設計図書に対する質問事項回答書

令和8年5月18日
寝屋川市 総務部 契約課

件名: 明和住宅建替工事(建築工事)

工事名	寝屋川市明和住宅建替新築工事	設計図	A
図面名	雨水排水計画平面図 (C棟)	SCALE	1:250 (A1) 1:500 (A3)
			DRAWING NO. 506

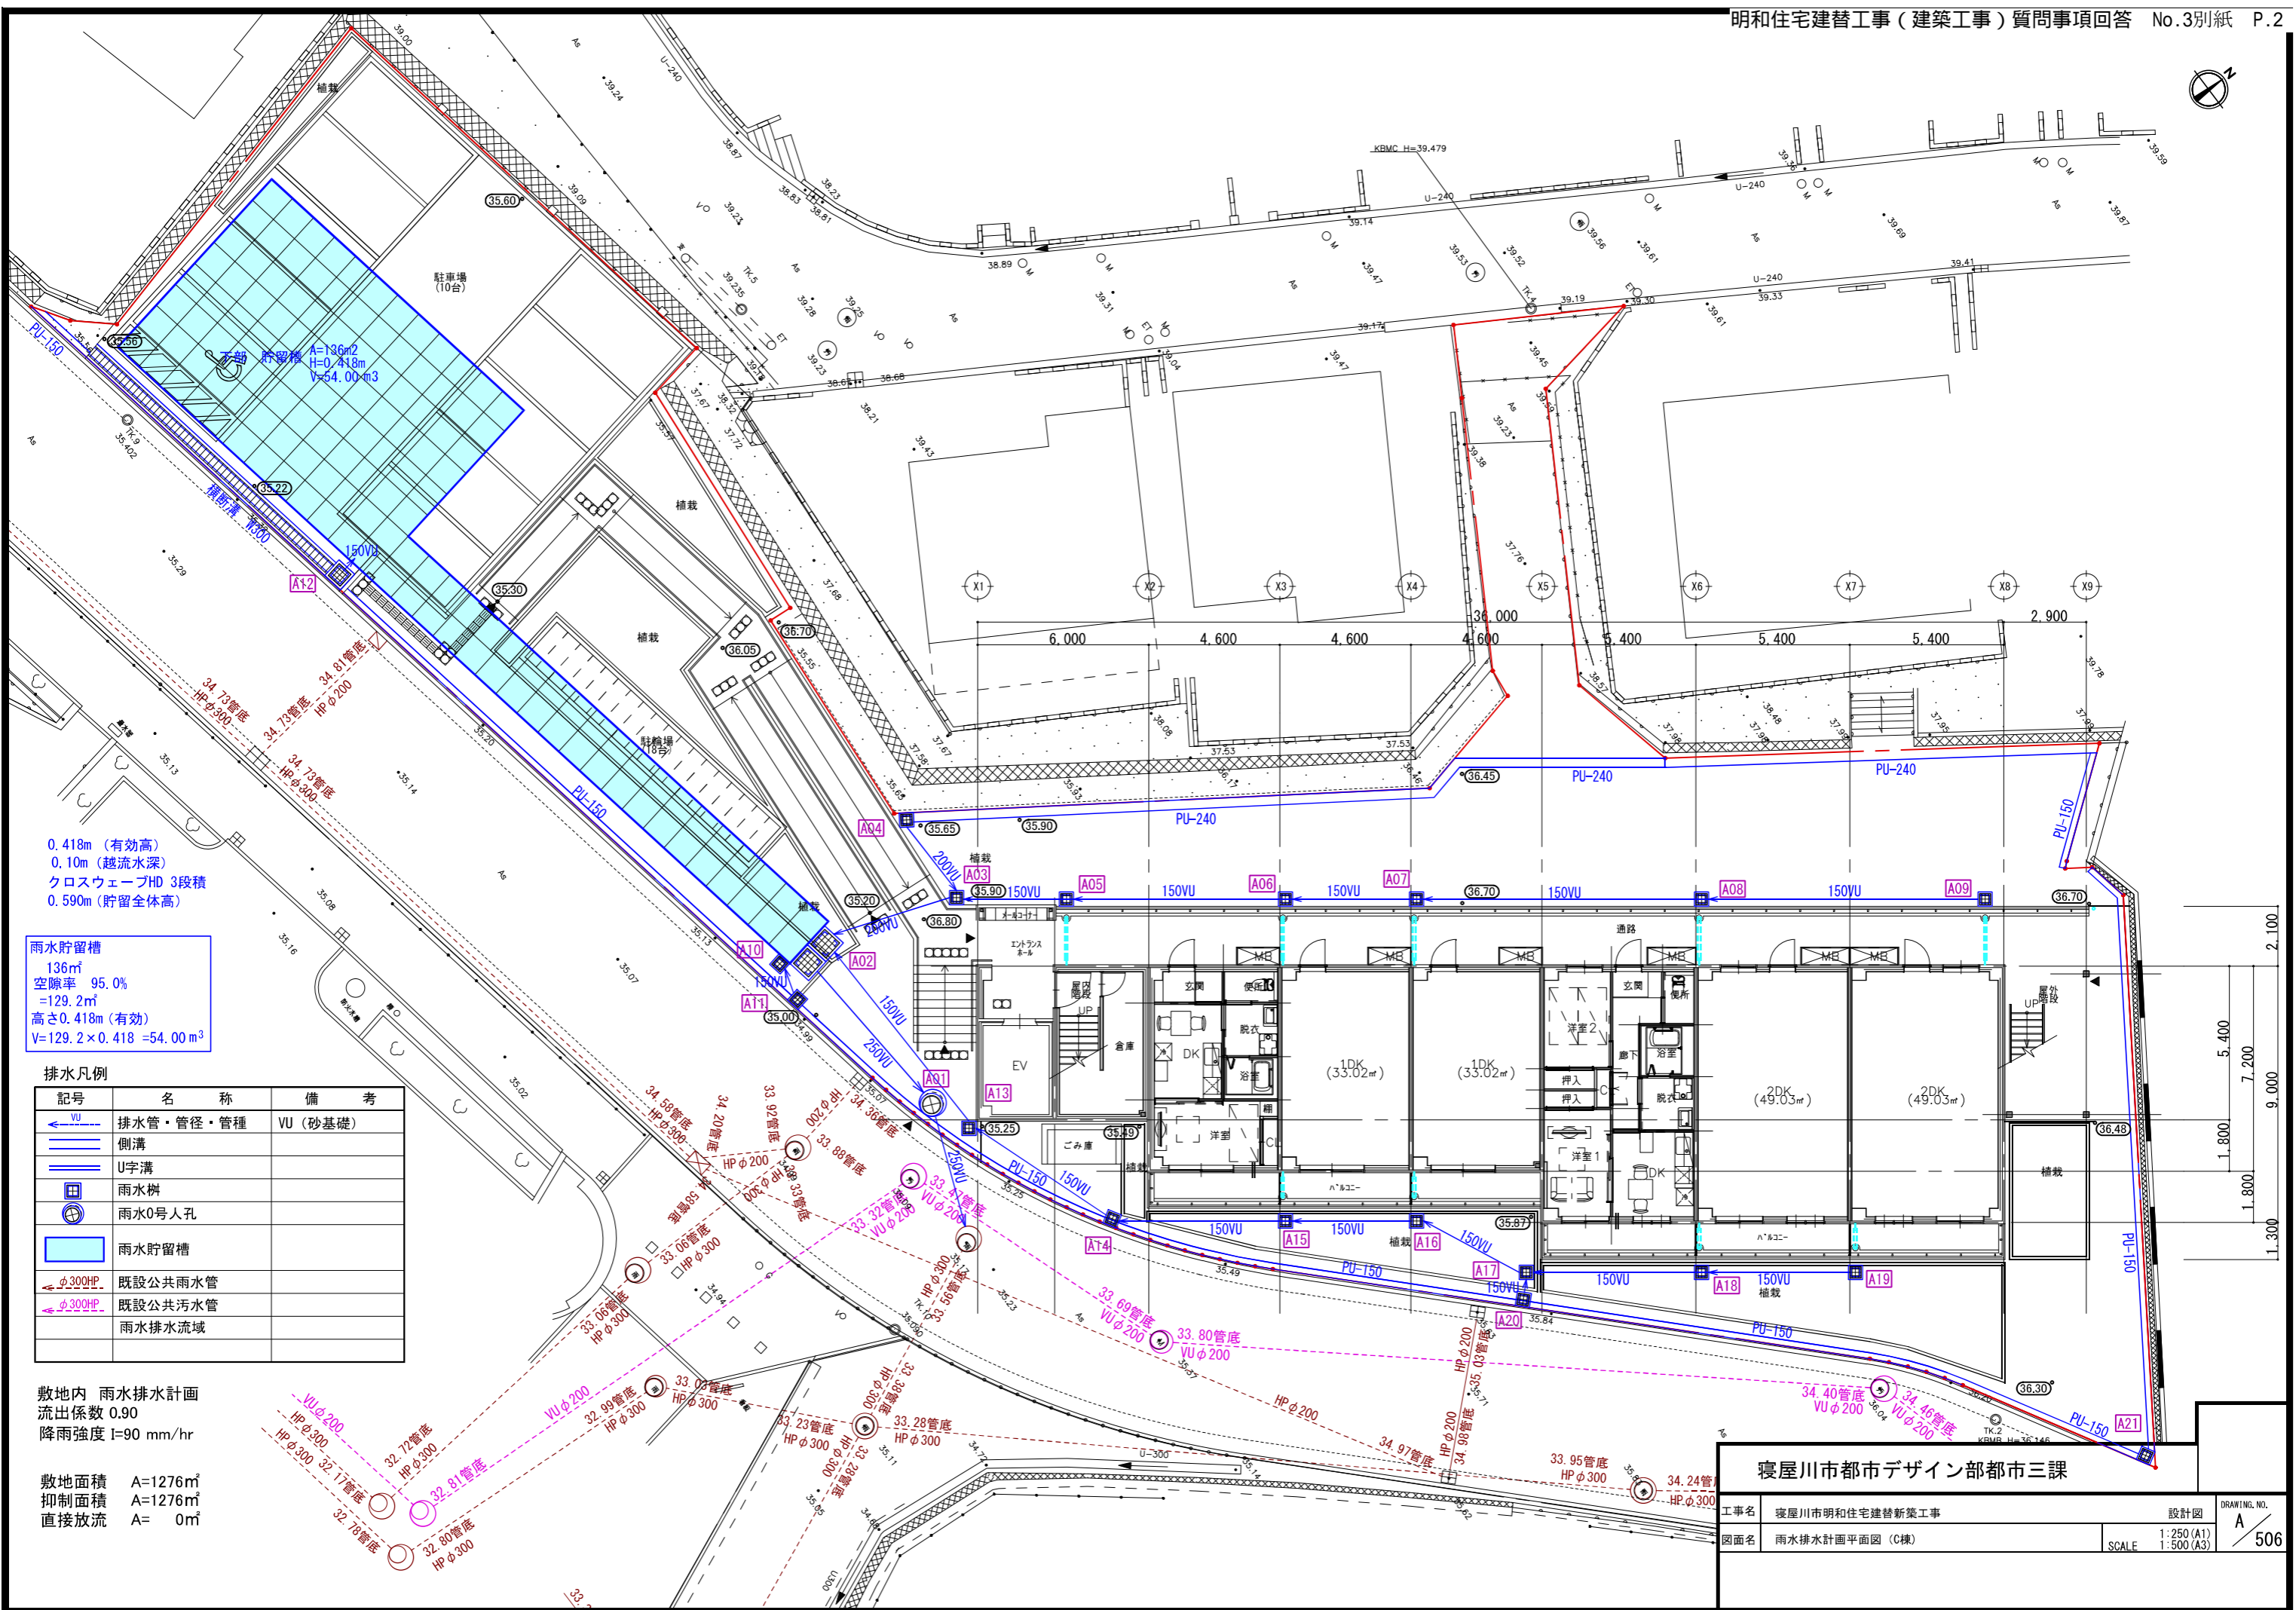
NO	質問事項	回答
1	A215→【外壁面・柱・梁】吹付硬質ウレタンフォーム A種1H t=40とありますが、平面詳細図、矩計図等では、柱、梁にはウレタンが無いように思われます。必要でしょうか？	A-215に記載している断熱は必要となります。
2	A517→C棟の仮囲いについて、擁壁側の仮囲いの指示がありませんが、メッシュフェンスの設置は必要ではないでしょうか？	北にある擁壁側の敷地は工事の敷地より3m程度高くなっているため、不要と考えています。
3	A506.508 会所柵のリストを御指示お願いします。	別紙を参照願います。
4	A213.214 WD5とWD10の数量がキープランと建具表と一致しません。キープランの数量を正としてよろしいでしょうか？ WD5-15ヶ所・WD-10-3ヶ所	A214の建具表を正とし、A213のキープランの1DKのWD5→WD10となります。
5	南海トラフ地震臨時情報の発表時の対応について、事務連絡(令和7年3月31日)では、巨大地震警戒等の発表時における工事中断を「工事請負契約書第20条等の規定に基づく発注者からの一時中止」とみなす旨が明記されています。契約書第20条の規定に基づき工事を一時中止させる場合、増加費用や損害については発注者が負担すべきものと存じますが、本件においても、臨時情報発表に伴う一時中止および追加の安全確保策(各種安全施工指針に基づく措置)に係る費用は、当初の請負代金には含まず、発生時に別途設計変更の対象になると理解してよろしいでしょうか。	ご理解のとおりです。但し、詳細につきましては協議となります。
6	玄関額縁がSUSになっていますが、間違いありませんでしょうか？	玄関額縁はSUSとなります。
7	平面詳細図で玄関額縁付近にコーナー材のようなものがありますが、必要であれば、納まり、仕様等を御指示お願いします。	一般的な玄関ドアの額縁形状となります。
